Konzertfreunde der Stadthalle

Betreff: Ertüchtigung der Stadthalle – Ihr Schreiben vom 05. Nov. 2019

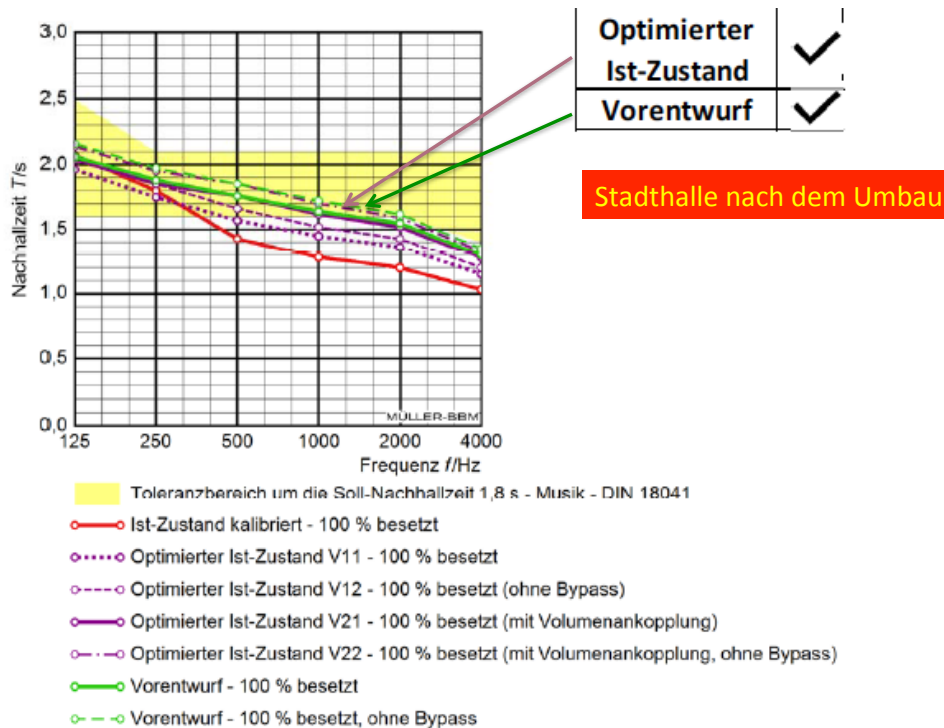
„Der Gutachter hat eindeutig festgestellt, dass die Akustik-Qualität des Waechter-Entwurfs durch einen optimierten Ist-Zustand nicht erreicht werden kann.“

- Herr Bürgermeister Heiss hat dies in der Beschlussvorlage so geschrieben, **nicht** der Akustiker Herr Prüfer von Müller-BBM.
- Herr Prüfer schreibt viel differenzierter auf Seite 35 und 36 des Vorabzugs seiner Präsentation vor dem HAFA: *„Durch eine Optimierung des Ist-Zustandes können Verbesserungen in der Nachhallzeit und der Schallfeldverteilung erreicht werden.“*

- Der Optimierte-Ist-Zustand erbringt auch in der bisher nicht vollständig optimierten Form Messwerte, die dem Waechter-Entwurf ebenbürtig (Nachhall) sind bzw. in einem Bereich liegen, die als *deutliche Verbesserung* zu werten sind. Siehe aus Müller BBM Seite 25, Michael Prüfer, Müller-BBM.

Optimierter Ist-Zustand hat die gleiche Nachhallzeit wie das W&W Konzept

Aus dem obigen Bild ersieht man, dass die Nachhallzeit und ihre Verteilung in beiden Konzepten gleich sind. Deshalb gilt das Gesagte auch für den Optimierte Ist-Zustand. Beide Konzepte erreichen nicht die ideale, aber eine sehr gute Verbesserung der Akustik.

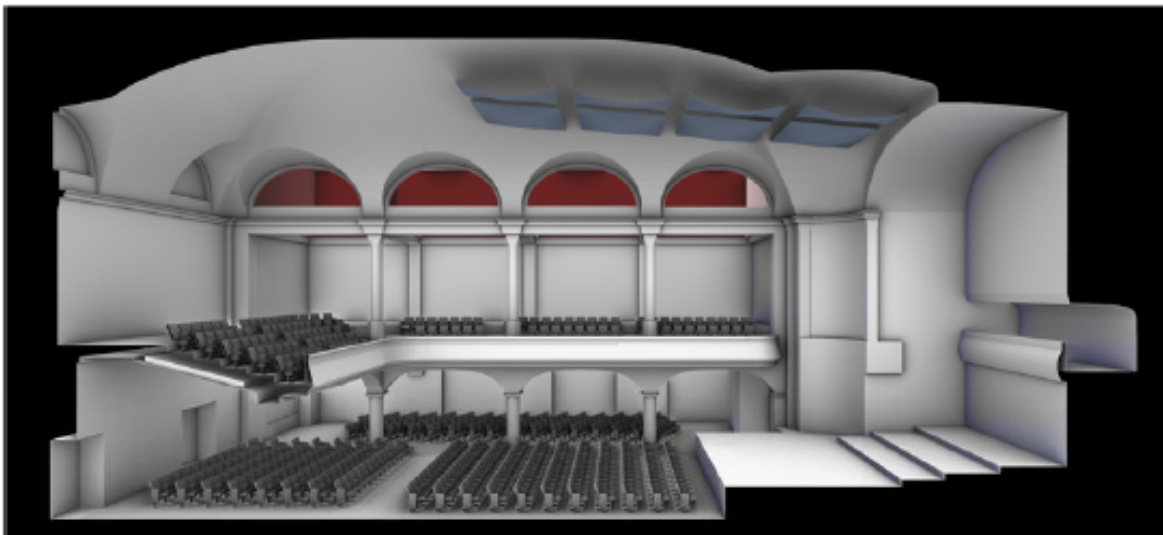
„Sie schreiben, dass das Orchesterpodium in Richtung Saalmitte geschoben wird. Das ist falsch. Richtig ist: Das Podium bleibt an seiner jetzigen Position.“

Im unten angefügten Bild des Waechter&Waechter Konzeptes sieht man, dass das Podium um ca. 3 m in Richtung Saalmitte verschoben ist

Bilder entnommen dem Vortrag von Herrn Prüfer vor dem HAFA am 25.09.2019

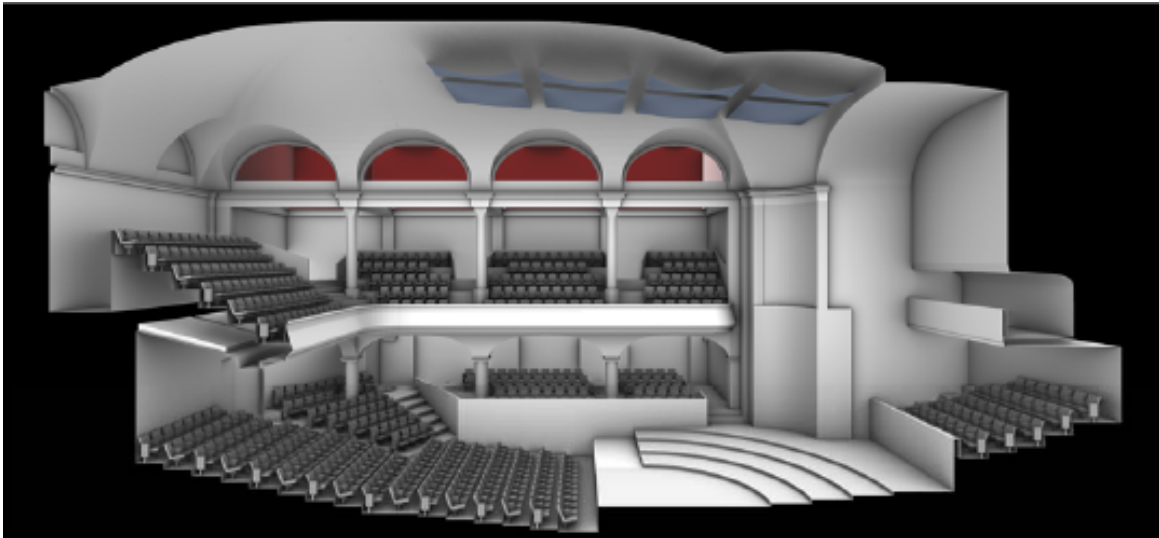
Schön, wenn die Toiletten und der Große Saal barrierefrei gestaltet werden. Wie aber kommen Behinderte, z.B. mit Rollstuhl oder Rollator ins Parkett – siehe Bild unten? Wo sitzen die Behinderten? Innerhalb des Saales ist die überwiegende Mehrzahl der Sitzreihen nur über Treppen und Stufen erreichbar. Der Zugang zu den Plätzen wird allen Besuchern, besonders aber den geh- oder körperbehinderten oder älteren, erschwert. Weiterhin möchten wir daran erinnern, dass wir bereits 2017 einen direkten barrierefreien Zugang von der Parkgarage gefordert haben.
